**C) Osservazioni finalizzate alla richiesta di modifica di vincoli o ambiti di tutela;**

**COMUNE DI ASCOLI PICENO****PROPOSTA DI CONTRODEDUZIONI ALLE OSSERVAZIONI AL PRG IN ADEGUAMENTO AL PPAR ADOTTATO CON D.C.C. N. 9 DEL 02.04.2014**

OSSERVAZIONE N. 9 - Prot.26155/2014

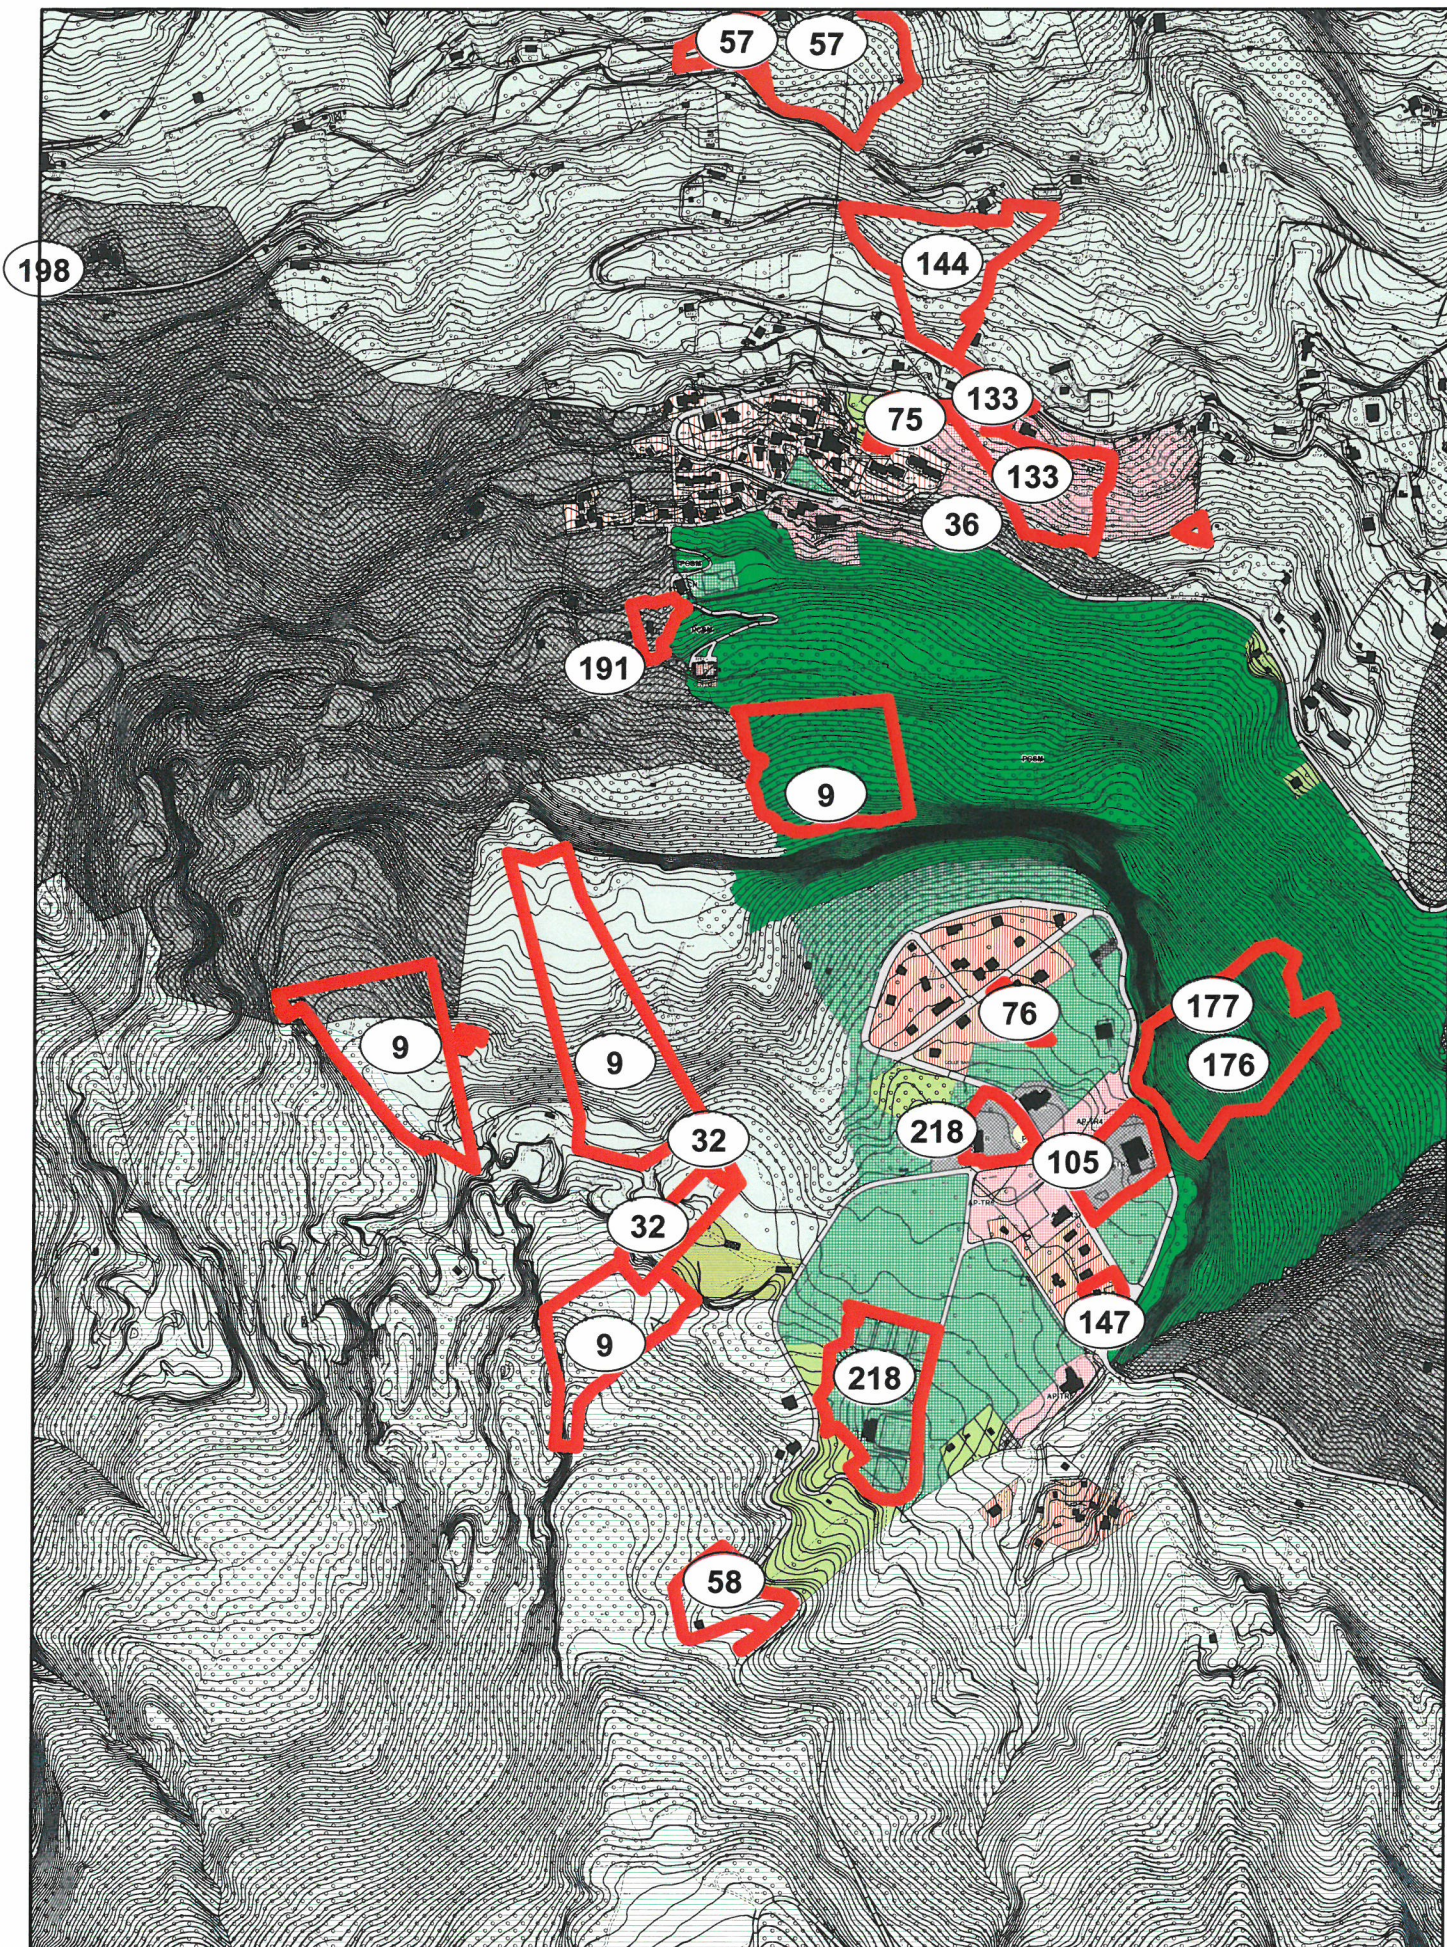
DESCRIZIONE : L'osservazione è finalizzata alla richiesta di ripеримetrare la zonizzazione delle aree di proprietà per ridestinare le aree soggette a tutela di cui agli artt. 58 e 59 delle nta ad aree agricole di cui all'art. 57, almeno per una parte dei terreni interessati.

VALUTAZIONE : La zona evidenziata ricade in prevalenza nelle aree di cui agli artt. 58 e 59, ma in parte anche nelle aree agricole di cui all'art. 57. L'eliminazione -totale o parziale- dei livelli di tutela previsti risulterebbe in contrasto con gli obiettivi di tutela paesistico-ambientale del PRG in adeguamento al PPAR e della VAS.

ESITO ISTRUTTORIA : Non favorevole all'accoglimento dell'osservazione

OSSERVAZIONE N. 91 - Prot.32395/2014

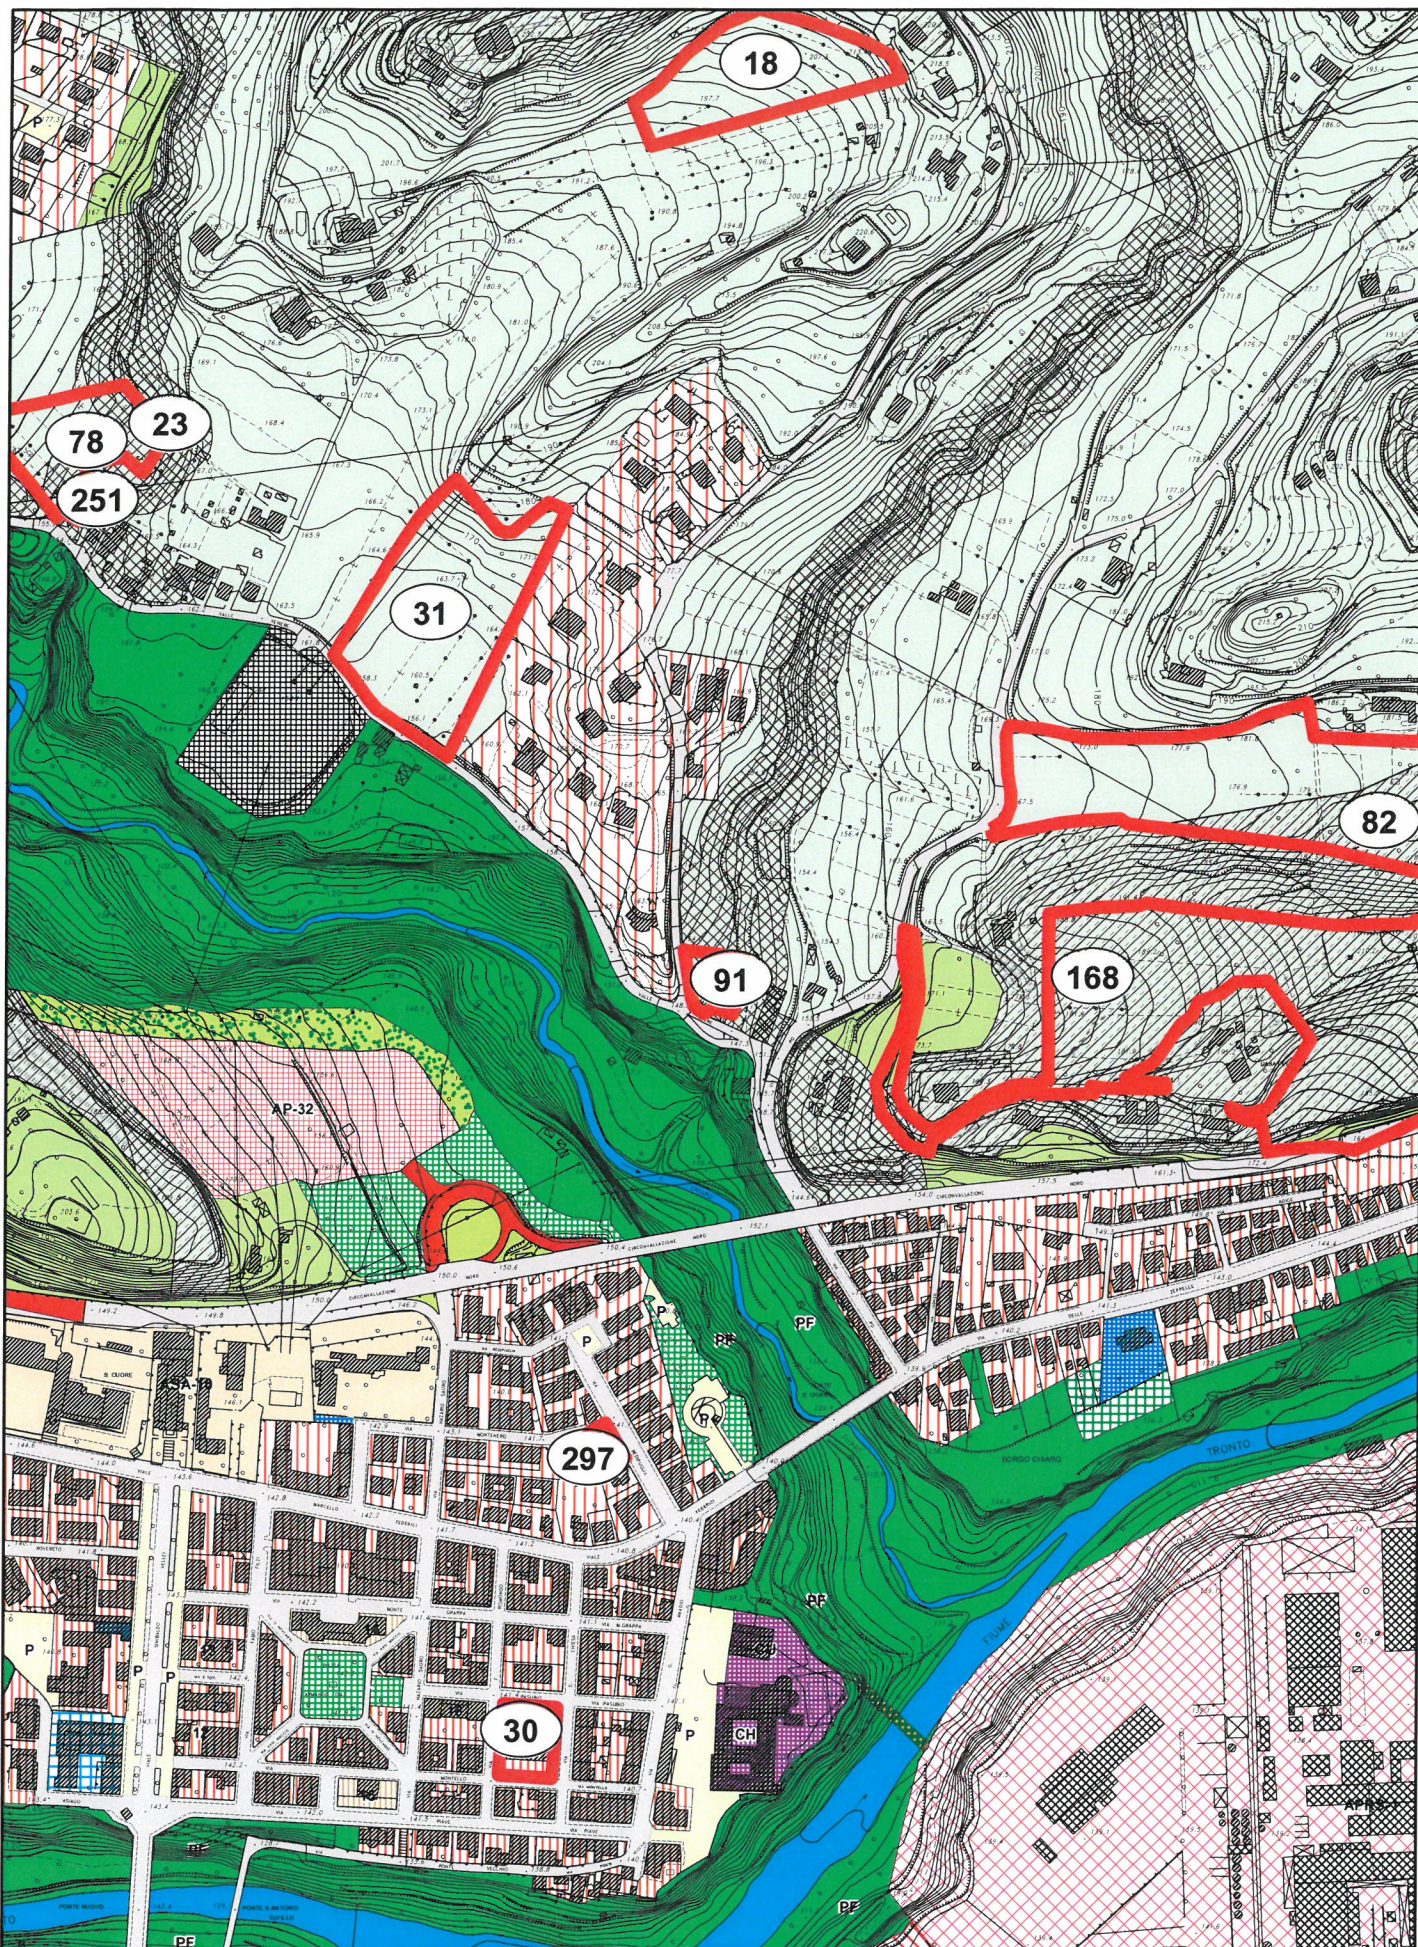
- OSSERVAZIONE :** Prot. n. 32395 del 12.06.2014
- RICHIEDENTE :** Ciabattoni Pietro
- LOCALIZZAZIONE :** Località Fonte di Campo  
Fg. 56 – part.15,19,20,21,22,41,42,454
- OGGETTO :** Modifica vincoli
- DESCRIZIONE :** L'osservazione è finalizzata alla richiesta di modificare la zonizzazione delle aree di proprietà per ridestinare le aree soggette a tutela di cui agli artt. 58 delle nta ad aree agricole di cui all'art. 57.
- VALUTAZIONE :** La zona evidenziata ricade in aree agricole con livello di tutela 4, l'eliminazione -totale o parziale- dei livelli di tutela previsti risulterebbe in contrasto con gli obiettivi di tutela paesistico-ambientale del PRG in adeguamento al PPAR e della VAS.
- ESITO ISTRUTTORIA :** Non favorevole all'accoglimento dell'osservazione

OSSERVAZIONE N. 92 - Prot.32398/2014

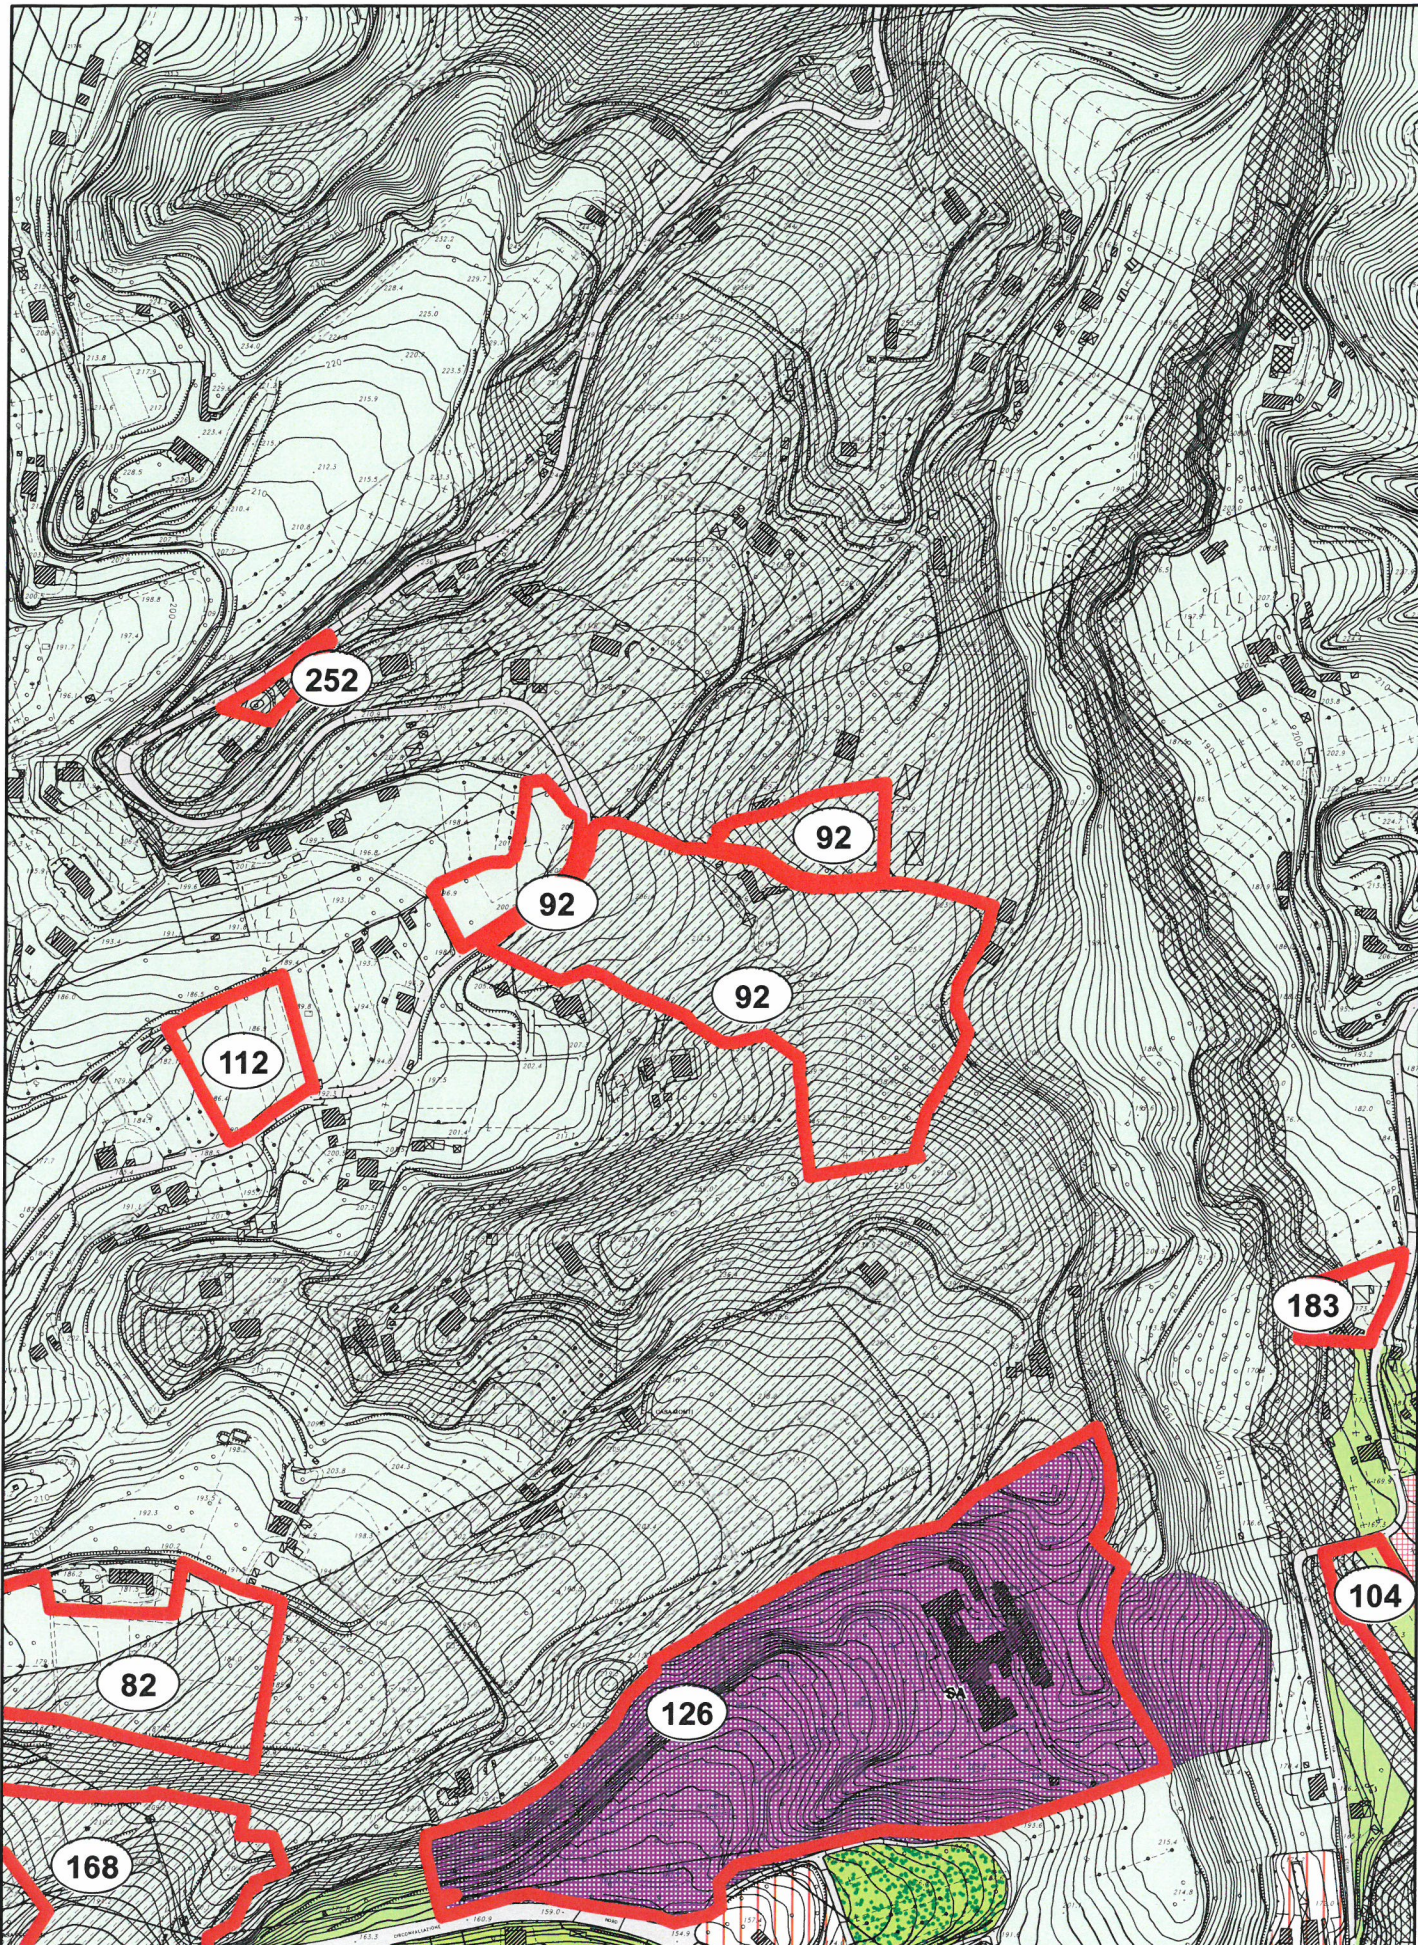
DESCRIZIONE : L'osservazione è finalizzata alla richiesta di modificare la zonizzazione delle aree di proprietà per ridestinare le aree soggette a tutela di cui agli artt. 58 delle nta ad aree agricole di cui all'art. 57.

VALUTAZIONE : La zona evidenziata ricade in aree agricole con livello di tutela 1, l'eliminazione -totale o parziale- dei livelli di tutela previsti risulterebbe in contrasto con gli obiettivi di tutela paesistico-ambientale del PRG in adeguamento al PPAR e della VAS.

ESITO ISTRUTTORIA : Non favorevole all'accoglimento dell'osservazione
